# 東海第二発電所

「実用発電用原子炉に係る発電用原子炉設置者の 重大事故の発生及び拡大の防止に必要な措置を実施 するために必要な技術的能力に係る審査基準」への 適合状況について 審査会合における指摘事項の回答

> 平成29年10月13日 日本原子力発電株式会社

図1 加圧可能時間とプルーム通過中の要員の動き

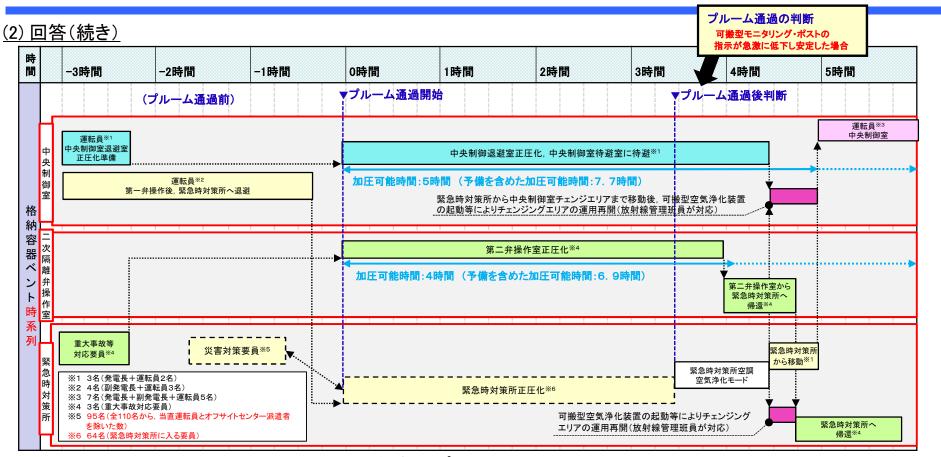
- ・プルーム通過前後の災害対策要員の動きについて、中央制御室退避室の要員及び二次隔離弁操作室の要員 の実際の動きとの整合性を整理して提示すること。
- その際、二次隔離弁操作室の要員が緊急時対策所へ戻る際のチェンジングエリアの運用について整理して説明すること。
- また, プルーム通過後の体制変更の判断基準を整理して提示すること。

- プルーム通過前後の災害対策要員の動きについては、次ページの「図1 加圧可能時間とプルーム通過中の要員の動き」において整理しました。
- 二次隔離弁操作室に待機していた要員の緊急時対策所への帰還は、緊急時対策所のチェンジングエリアの運用開発を原則とするが、チェンジングエリアの運用開始前に、やむを得ず帰還する必要がある場合には、緊急時対策所内のエアロックのエリアにおいて、放射線防護具の脱衣及び汚染検査を行う。
- プルーム通過後の作業再開に係る判断は、可搬型モニタリング・ポスト等の指示が急激に低下し、指示が安定したことをもってプルームの通過を判断する。災害対策本部長は、災害対策本部の体制をプルーム通過時の体制から重大事故等時の対応体制に戻すのに合わせ、プルーム通過前に原子力事業所災害対策支援拠点に退避していた災害対策要員を発電所に招集する。

【災害対策本部要員 :110名(プルーム通過前)→70名(プルーム通過中)・・・40名は気象状況(風向き)を考慮して敷地外へ退避】

- 当直運転員等 :4名 プルーム通過前に緊急時対策所に退避する。プルーム通過後に中央制御室に戻る。
- 重大事故等対応要員 :3名 プルーム通過前に第二弁操作室に待避する。プルーム通過後に緊急時対策所に帰還する。

緊急時対策所への帰還は、緊急時対策所のチェンジングエリアの再設置後を原則とするが、

設置前でも帰還可能である。(エアロックのエリアにおいて汚染検査等を実施)

災害対策本部要員 :64名が緊急時対策所に退避。(23名が体制維持,23名は交替要員,14名は重大事故等対応要員, 4名は当直運転員)
